嘉 磐 惠 文

15 樓 D 戶

客戶工程變更單

D戶 建築平面圖(套上層樑)

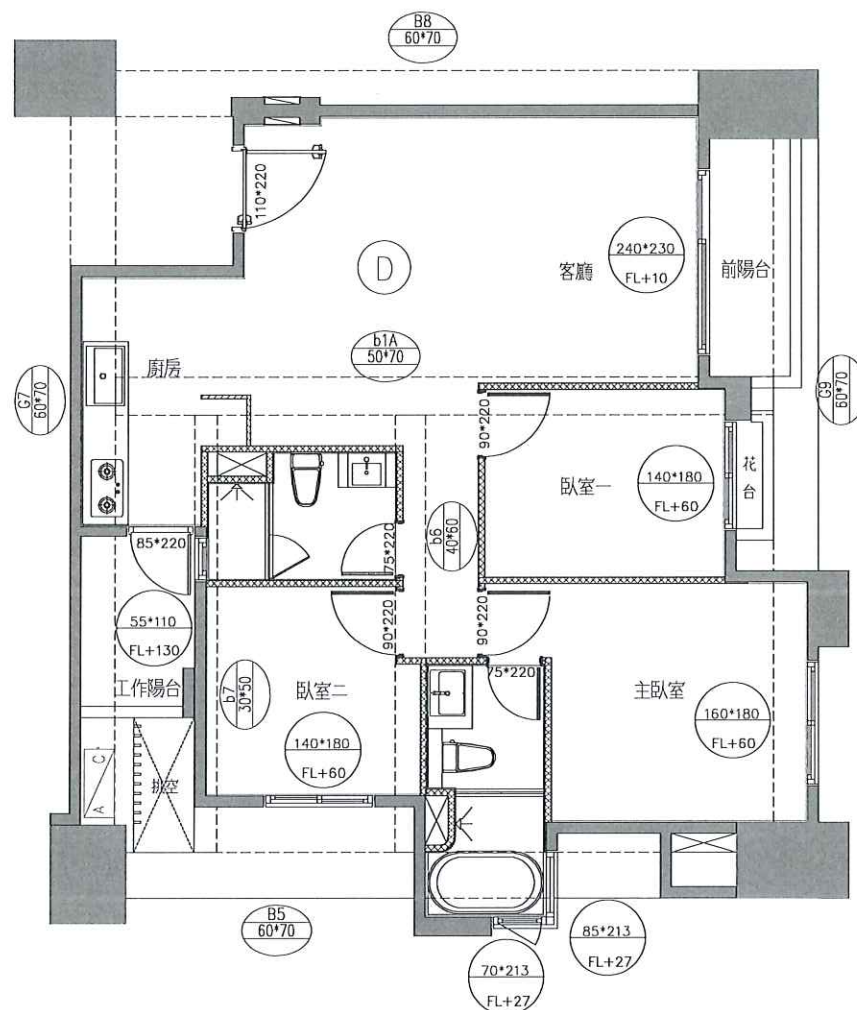
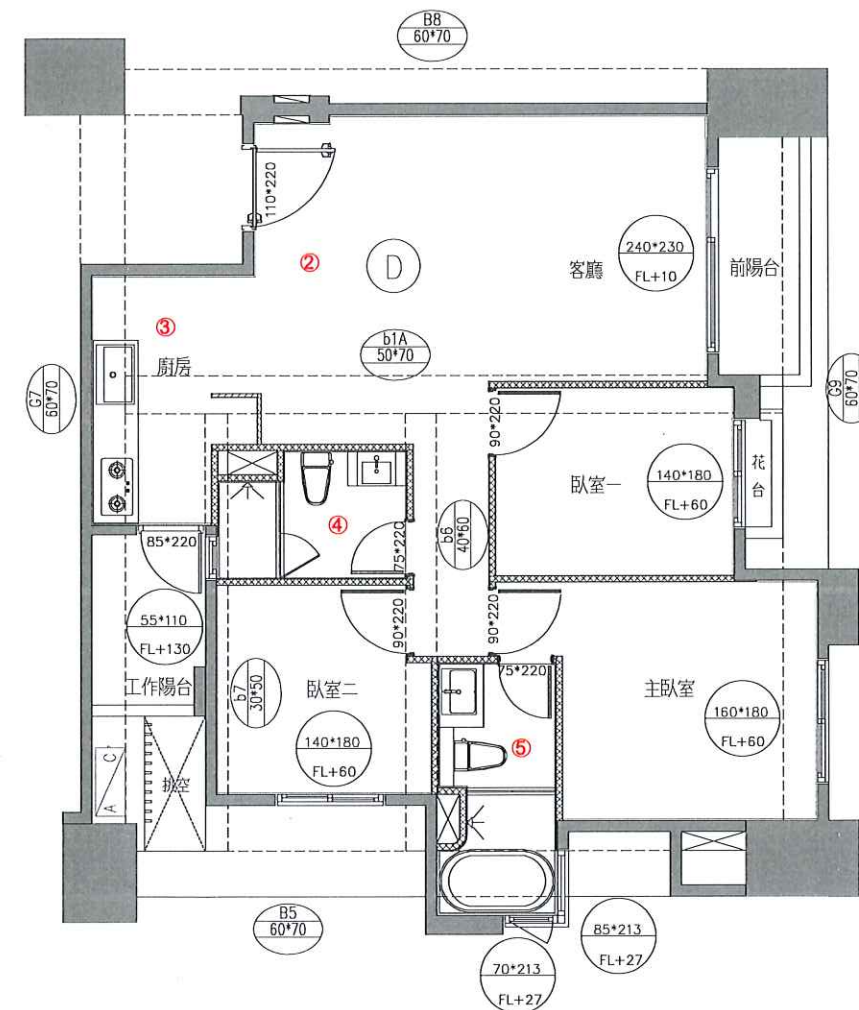
- 1.全室升級防霾紗窗
- 2.浴室外地坪變更包含:
 - a.玄關、廚房地磚範圍變更
 - b.木地板範圍變更
 - c.降躁範圍變更
- 3.廚房變更包含:
 - a.SAVGO洗碗機變更
BOSCH洗碗機
 - b.水槽選色(灰)+下墩
- 4.客浴變更包含:
 - a.地壁磚變更主浴地壁磚
 - b.換氣扇變更暖風機
 - c.220V暖風機專迴追加
 - d.馬桶變更主浴馬桶
 - e.掛鏡追減
- 5.主浴掛鏡追減

D戶 地坪材質範圍示意平面圖

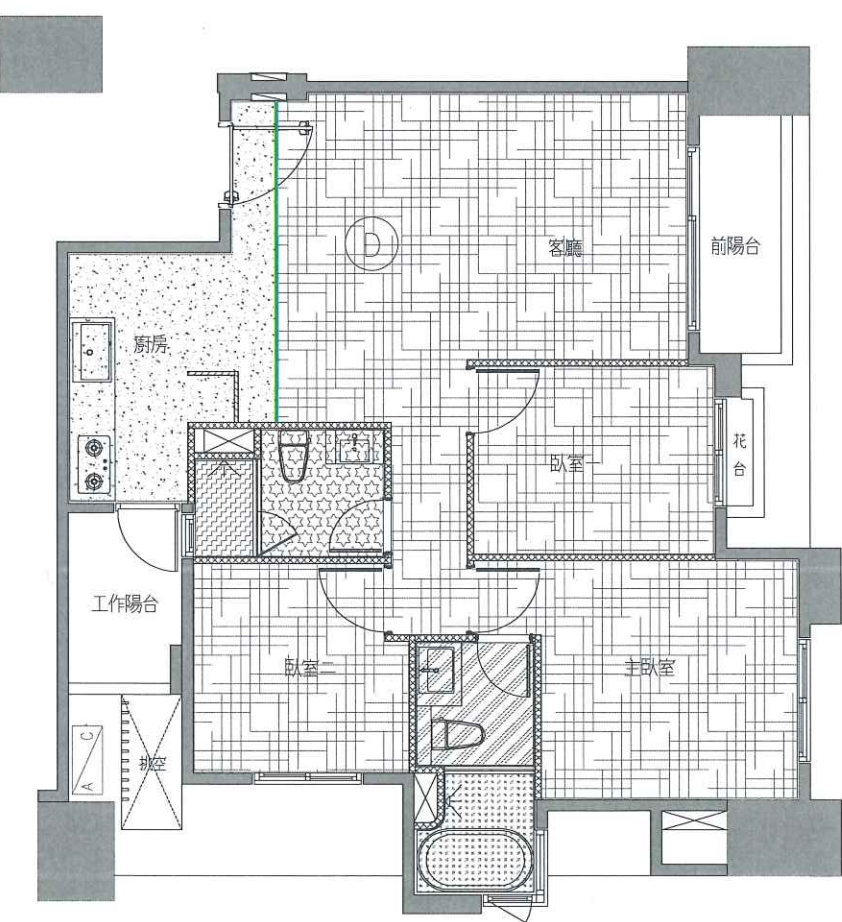
1.浴室外地坪變更包含：

a.玄關、廚房地磚範圍變更

b.木地板範圍變更

c.降躁範圍變更

2.玄關退地磚，完成面-2

D戶 插座及弱電位置示意平面圖

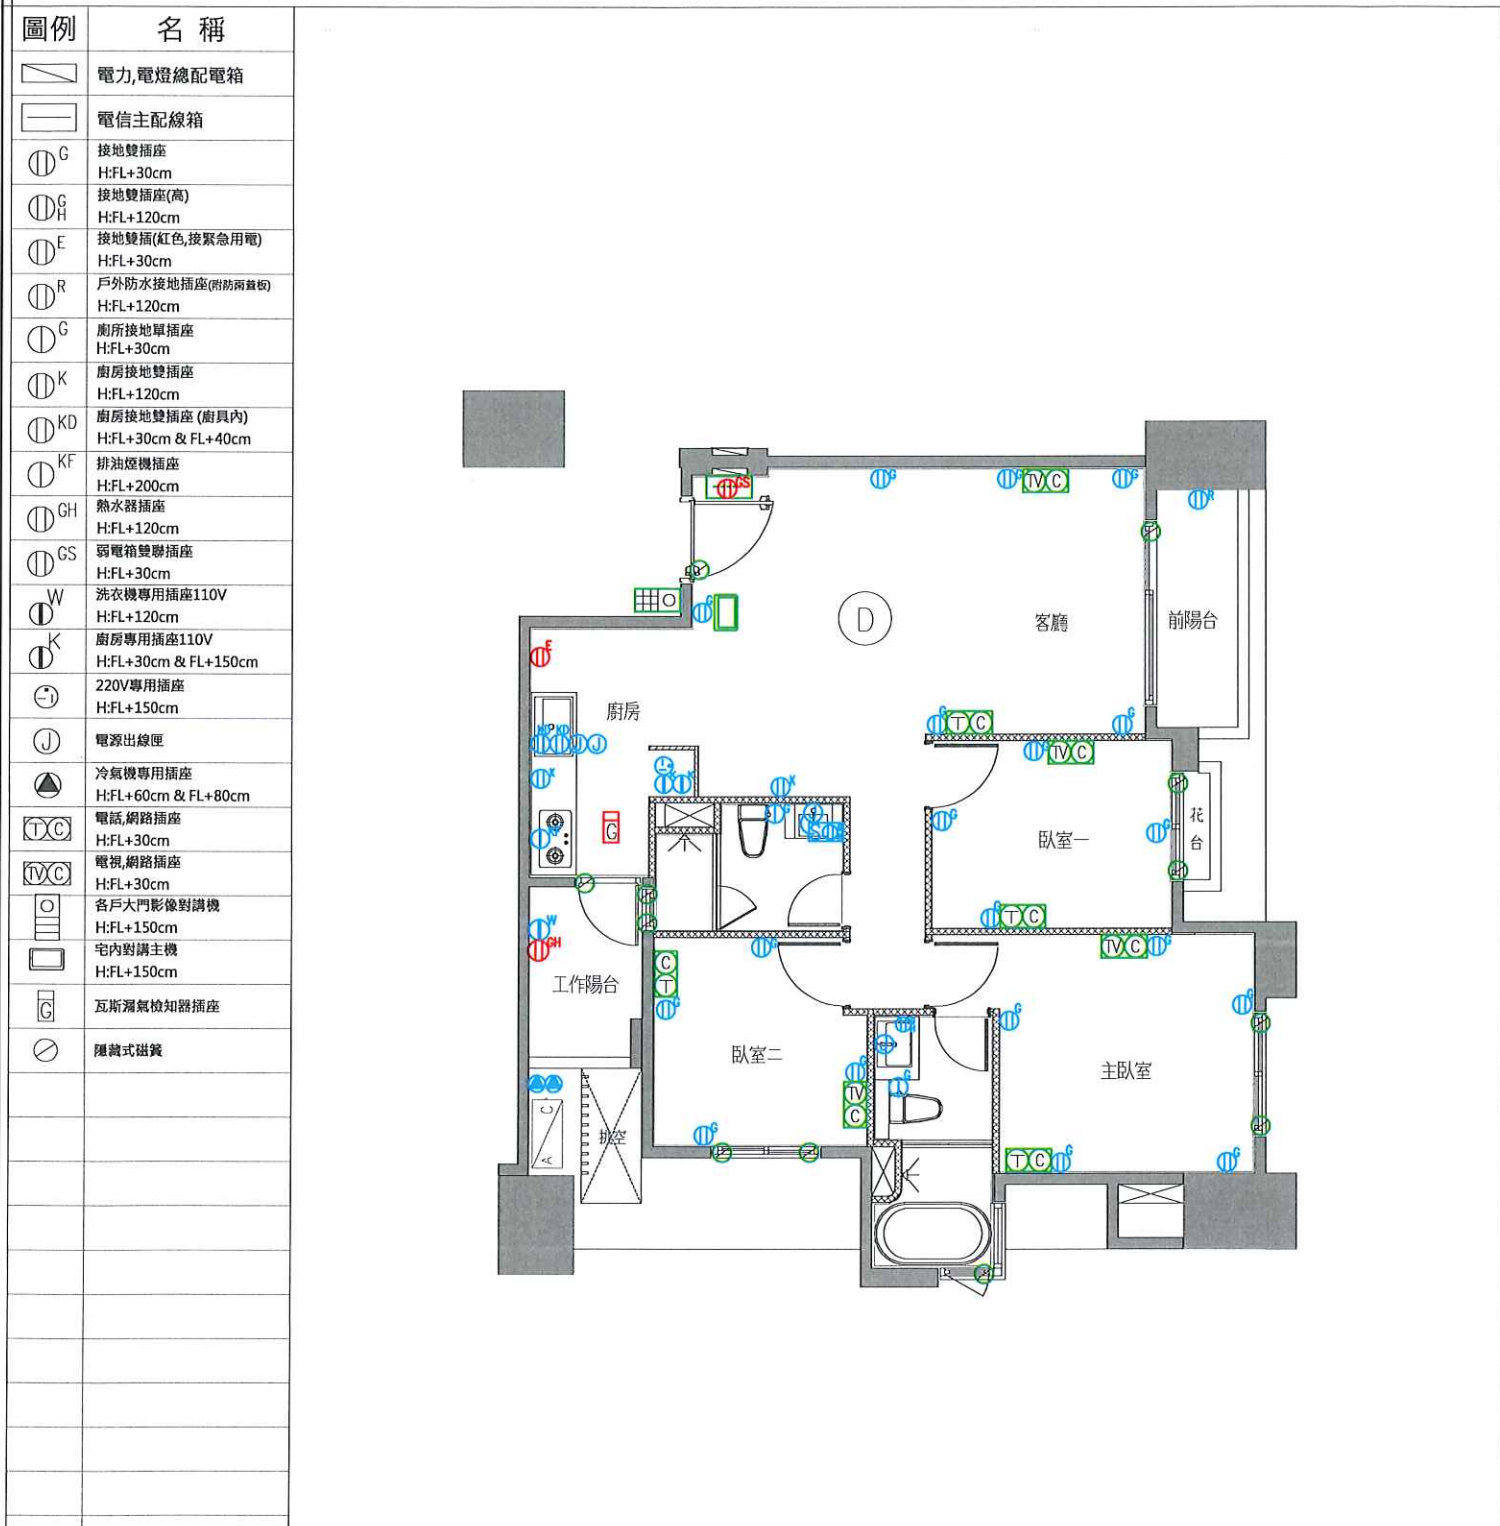
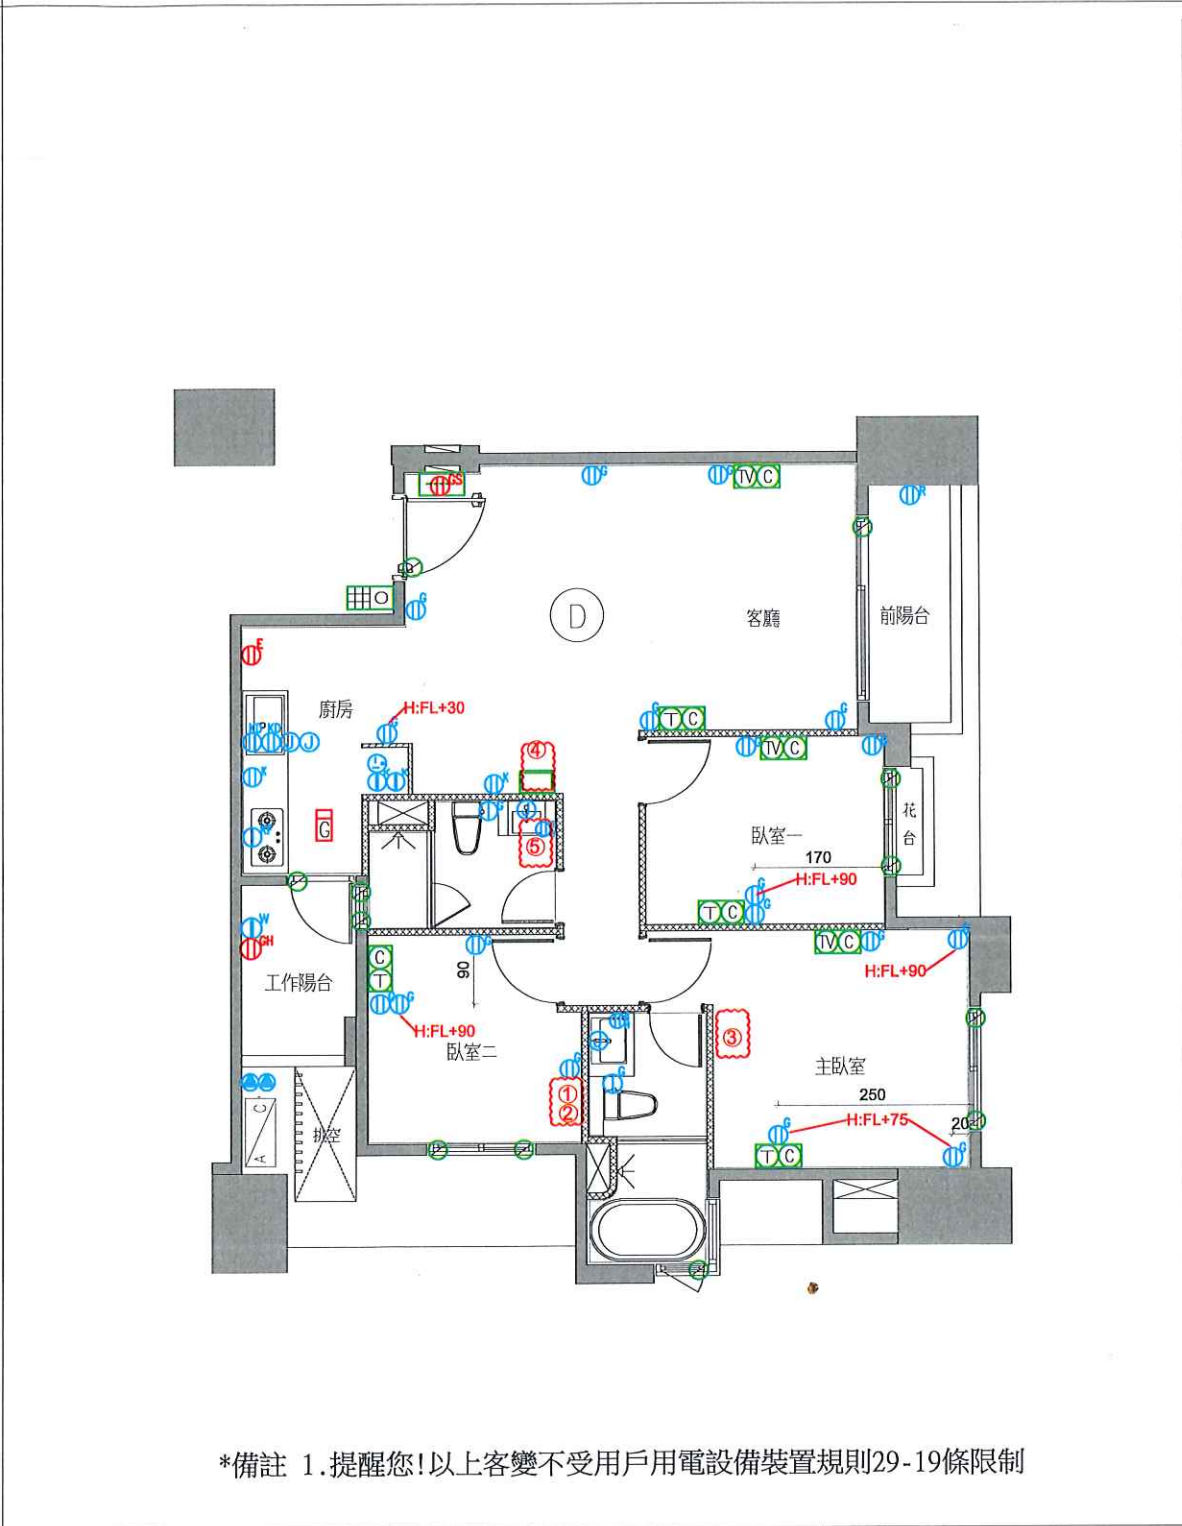
- 1.(TV)追減x1
- 2.(C)追減x1
- 3.插座追減x1 (110V)
- 4.對講機移位
- 5.客浴掛鏡追減(開關取消)

D戶 電燈開關及迴路示意圖(套上層樑)

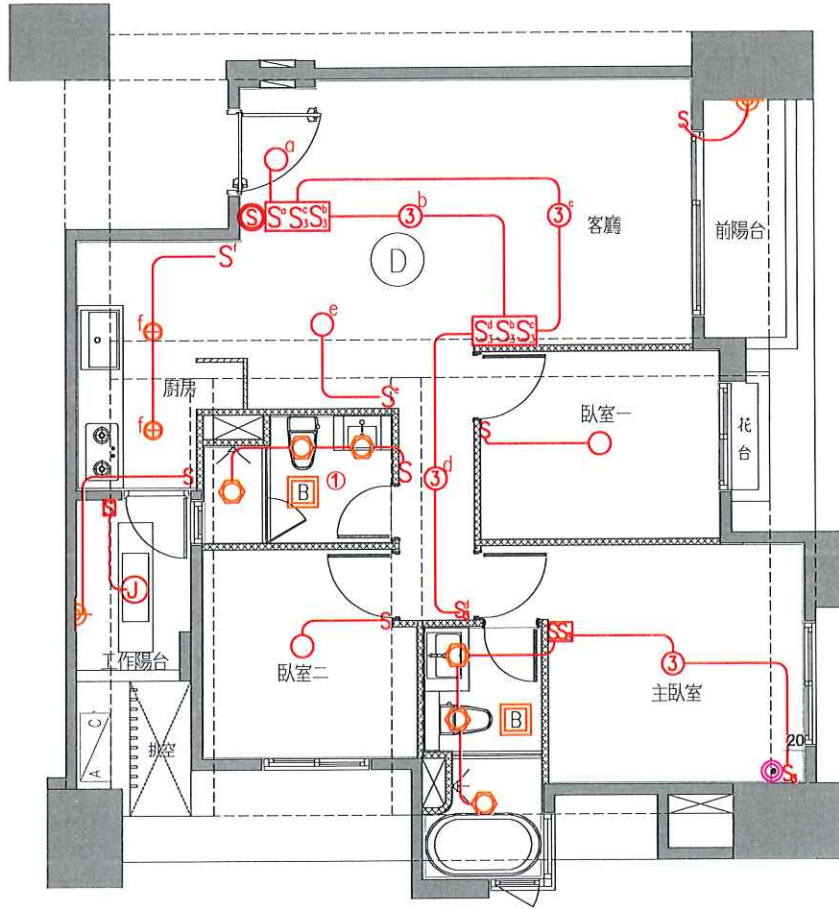
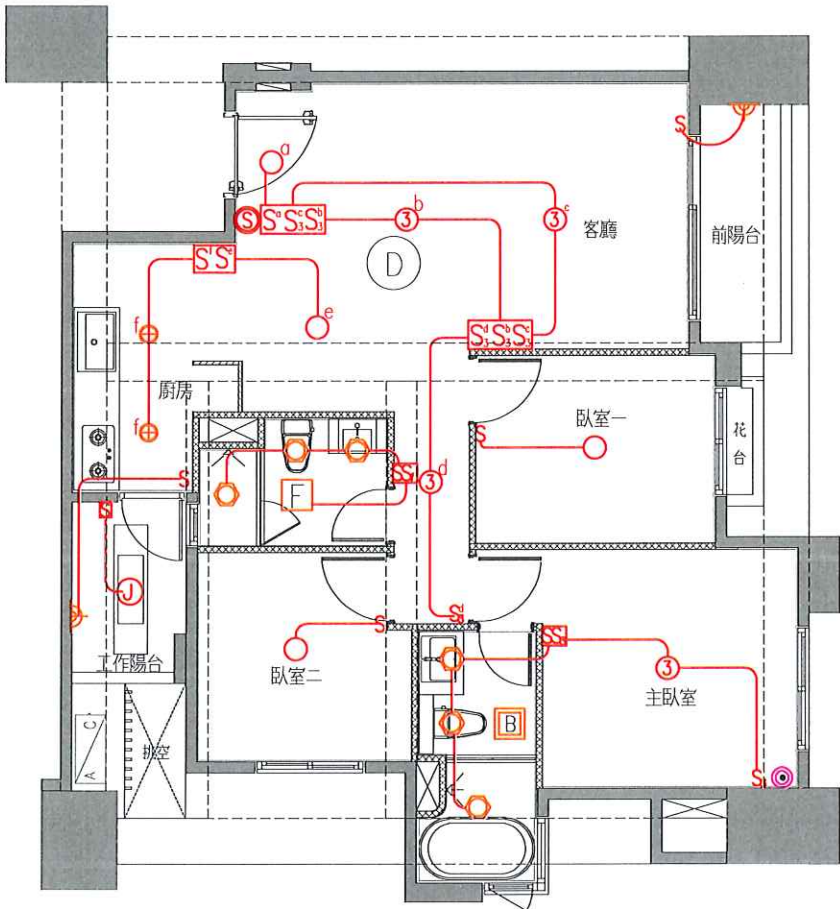
變更事項記錄：
1.客浴換氣扇變更暖風機
(220V暖風機專迴追加)

※開關移位如圖

D戶 冷氣套管及排水位置示意圖(套上層樑)

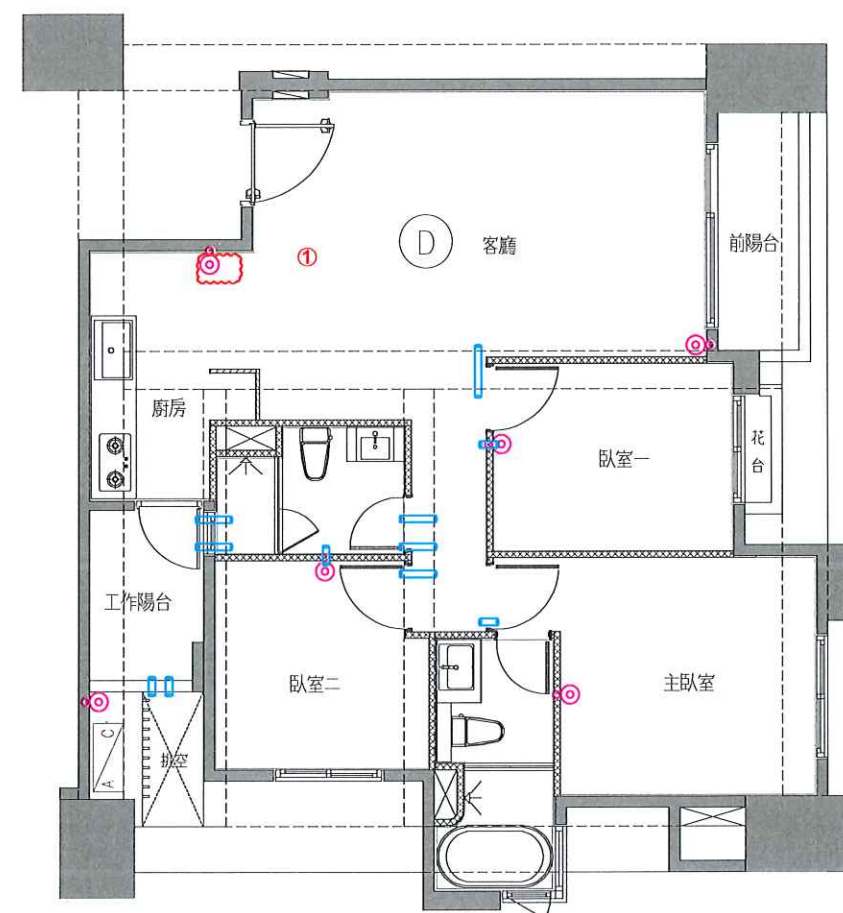
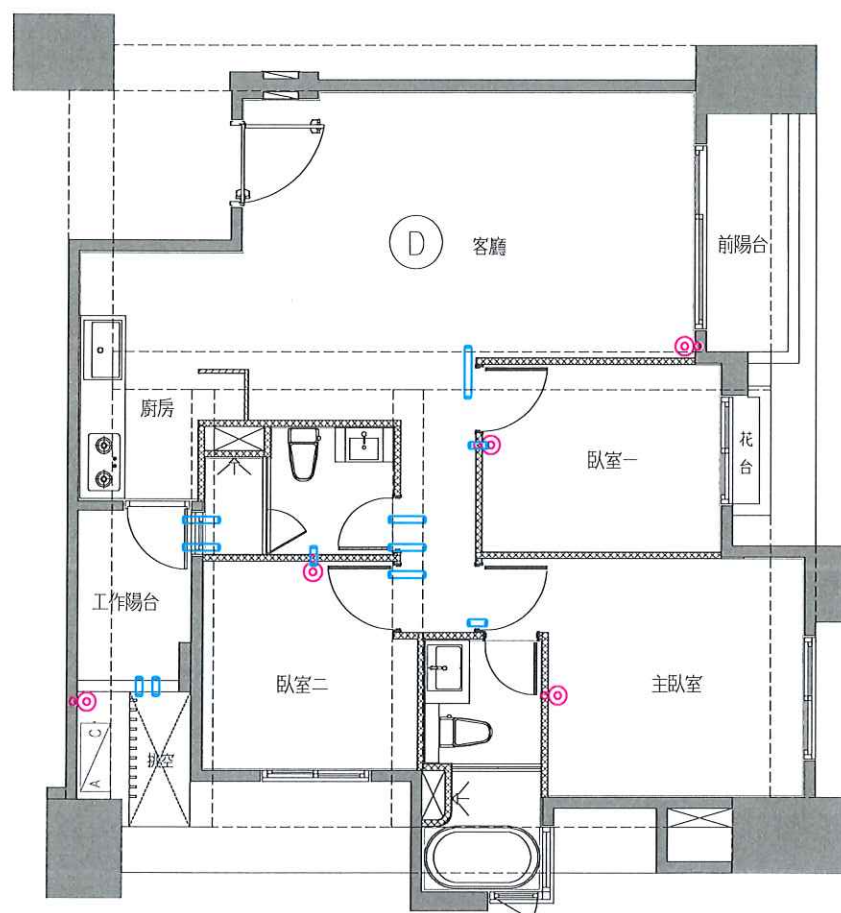
| 1.冷氣排水追加x1 |
